BIOINSIGHT
& ECOA

RESPOSTA A PEDIDO DE ELEMENTOS ADICIONAIS

**(REF.^a S006976-202502-DAIA.DAP /
DAIA.DAPP.00004.2025)**

**PARQUE EÓLICO DE VALADO
HIBRIDIZAÇÃO DA CENTRAL SOLAR DE TÁBUA
(AIA N.º 3792)**

Figura 8: Área de estudo sobre Carta de Isossistas de Intensidades Máximas.

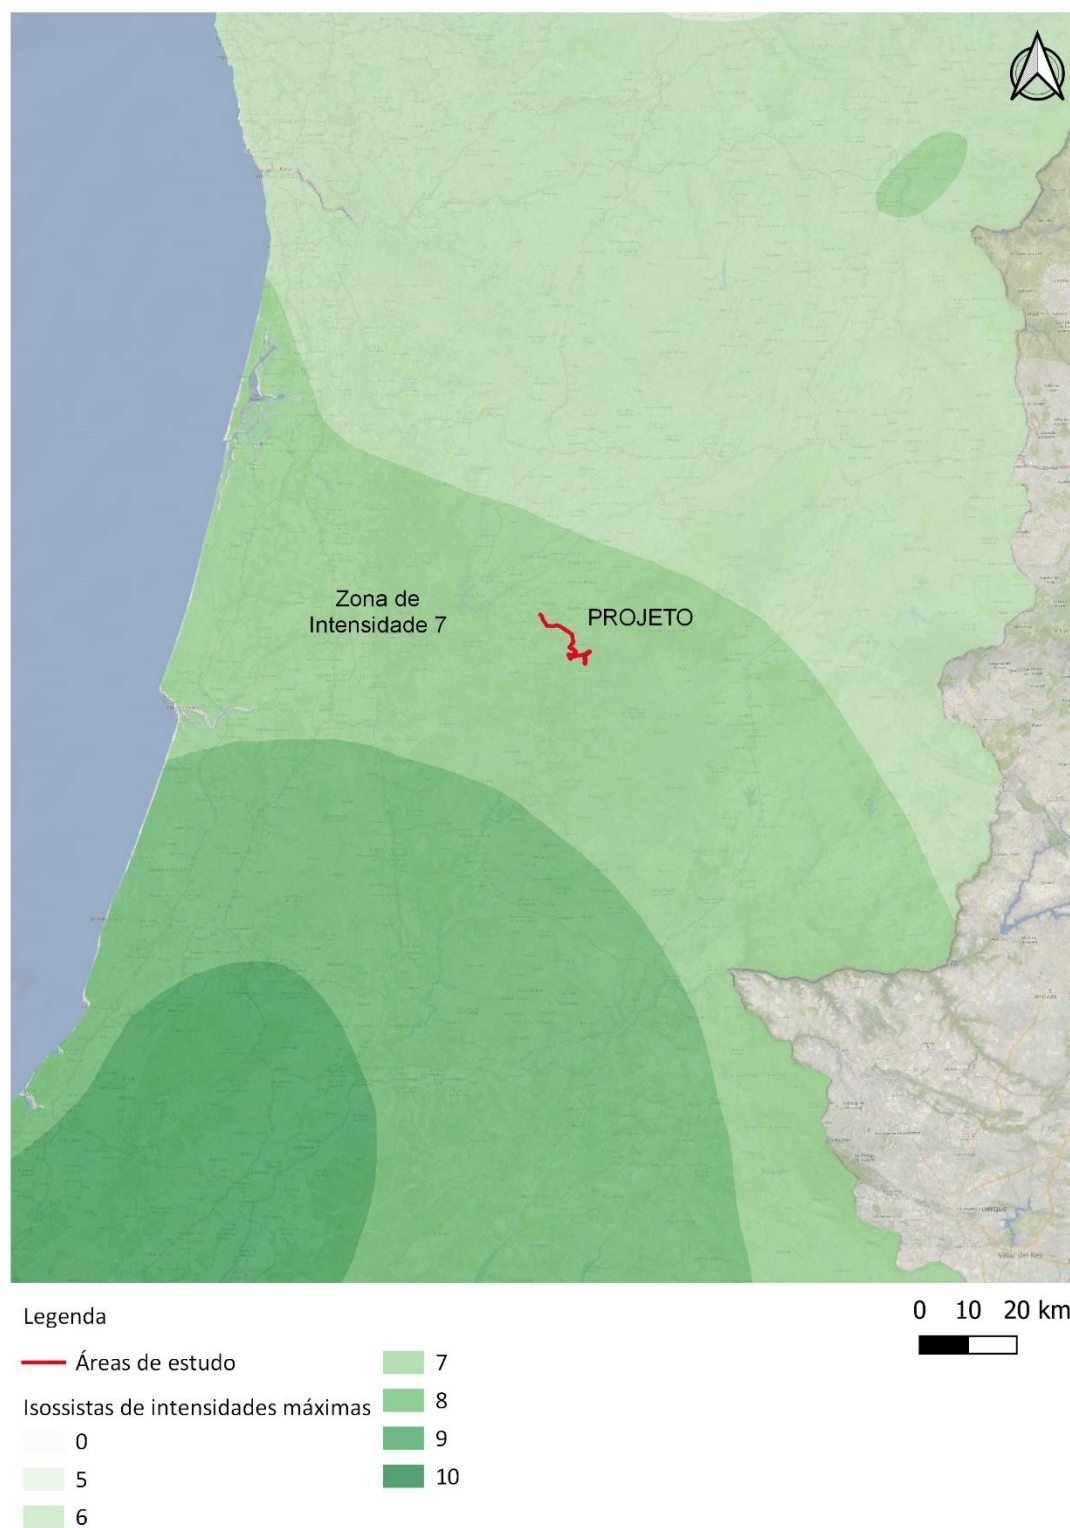
2.3. *Apresentar as figuras da Carta de Isossistas de Intensidades Máximas (escala de Mercalli Modificada de 1956, período de 1755-1996) e da Carta de Intensidade Sísmica (escala internacional, período de 1901-1972) com a localização da área de estudo.*

A projeção da área de estudo sobre a Carta de Isossistas de Intensidades Máximas (escala de Mercalli Modificada de 1956, período de 1755-1996) é apresentada na Figura 8.

Figura 10: Localização das zonas com povoamento puro de sobreiro

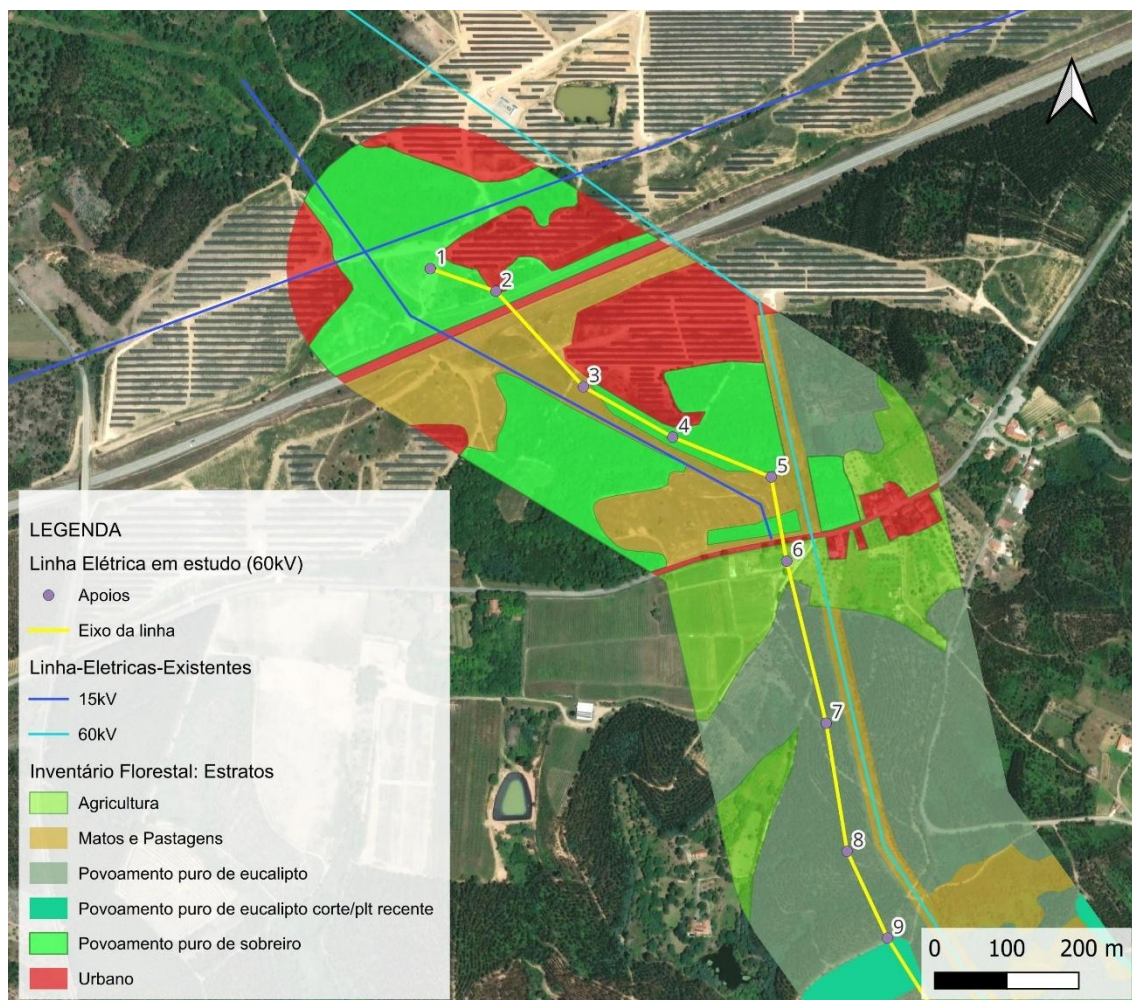
3.1. Nos documentos do EIA só consta, de forma genérica, a área ocupada pelo sobreiro, espécie florestal protegida, referindo que a área abrange um povoamento de sobreiros de 13,45 ha, anexando várias fotos de caracterização do mesmo, não havendo referência a árvores isoladas. Nos casos em que o projeto é submetido a AIA em fase de estudo prévio, estando em causa a avaliação de alternativas, é necessária a apresentação de informação, embora de caráter menos detalhado, para aferir o potencial impacte em termos da afetação do sobreiro/azinheira. Para esse efeito, deve ser apresentada a seguinte informação:

a) Levantamento e caracterização das áreas de povoamento de sobreiro e/ou azinheira (de acordo com o Decreto-Lei n.º 169/2001, de 25 de maio, na sua atual redação). Para o efeito deve ser seguida uma metodologia que integre vários tipos de informação, nomeadamente informação vetorial e raster de maior detalhe para permitir uma melhor avaliação da estrutura e composição do arvoredo em minifúndio ou informação obtida a partir da Carta de Uso e Ocupação do Solo (COS2018), que deve ser validada com informação dos fotopontos do Inventário Florestal Nacional (IFN6) e/ou por fotointerpretação dos ortofotomapas ou outras imagens aéreas da área onde incide o estudo ou outra.

O inventário florestal permitiu constatar que a área de estudo se caracteriza como um território florestal, com cerca de 66,7% do território coberto por espécies florestais. Na restante área verificou-se a presença de "(...) matos e pastagens (27,1%), área de agricultura com presença pontual de arvoredo (4,1%), as águas interiores coincidem com um troço do rio alva (0,3%) e as áreas urbanas coincidentes com a central solar fotovoltaica na extremidade noroeste da área de estudo e algumas estradas asfaltadas (1,9%)". (secção 3.3 do relatório do Inventário Florestal).

No estrato Floresta verificou-se que, na área do PE, há uma presença massiva de manchas de regeneração natural de pinheiro-bravo intercaladas com área de mato, enquanto no corredor da LAT, a 60kV, há um predomínio das manchas de eucalipto e de área de mato com presença de regeneração natural de diversas espécies florestais como eucalipto, pinheiro-bravo e sobreiro.

No corredor a linha elétrica identificou-se também o estrato de “Povoamento em que o sobreiro (*Quercus suber*), resultante de regeneração natural, adulto representa mais de 75% do coberto arbóreo e é a espécie dominante.” (secção 3.2 do relatório do Inventário Florestal).

Figura 11: Vista aérea do local do apoio 4

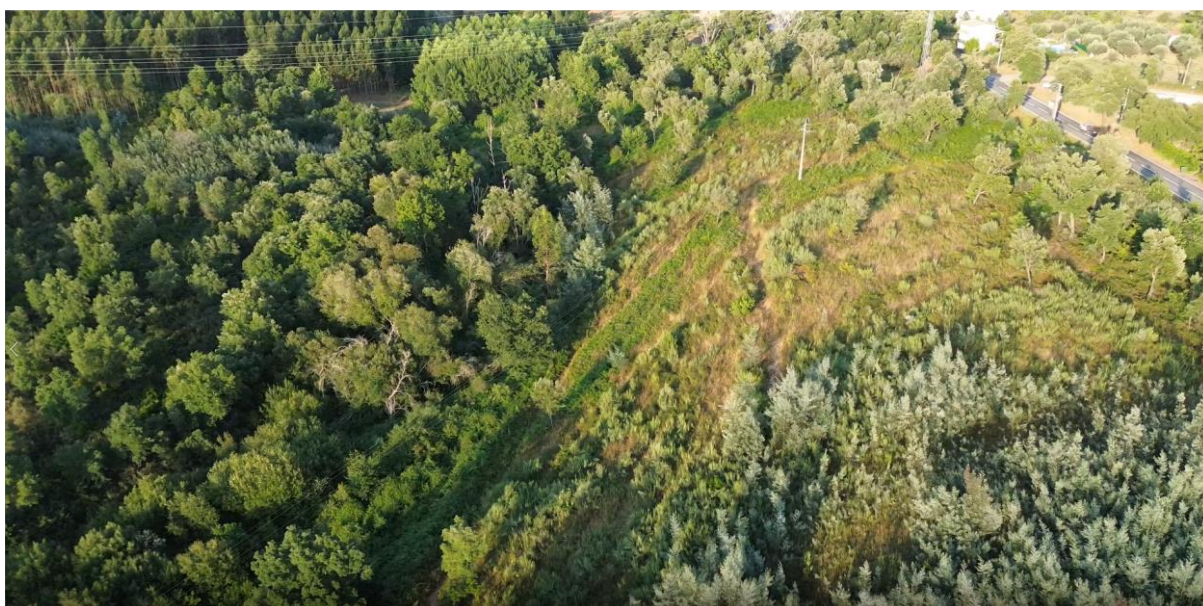
b) Na sequência do levantamento elaborado, devem ser analisadas, não apenas as áreas onde irá ocorrer corte/arranque, mas também as que inevitavelmente possam vir a sofrer danos, nomeadamente por movimentação de terras e circulação de viaturas, de acordo com orientação metodológica disponibilizada no sítio do ICNF, IP.

No que se refere aos resultados, tal como apresentado no capítulo 4 do relatório do Inventário de sobreiro e azinheira, (Anexo IV.II, Volume IV Anexos), foram inventariadas um total de 204 quercíneas, na sua totalidade sobreiros. *“Para os indivíduos com altura superior a 1m, verificou-se o domínio de árvores jovens, respetivamente 39 adultas e 119 jovens. Ao nível do estado sanitário das árvores inventariadas, foi possível constatar que menos de 1% (2 exemplares) apresentam evidentes sinais de doença, decrepitude ou encontram-se mortas.*

Após aplicação da metodologia do ICNF para a delimitação dos povoamentos de quercíneas, as manchas definidas pela junção do buffer de 10 m de raio a partir do limite da copa de cada árvore, somente são consideradas povoamento se a área for superior a 0,5 ha e a densidade e PAP igual ou superior ao definido por lei. No entanto, foram ainda, classificadas como povoamento, pequenos núcleos que apresentam continuidade com o exterior da área inventariada confirmada em campo. Assim sendo foram detetadas duas manchas de povoamento por continuidade com o exterior da área estudada dos apoios 4 e 5 da linha elétrica de 60Kv (...).” (Figura 11 e Figura 12).
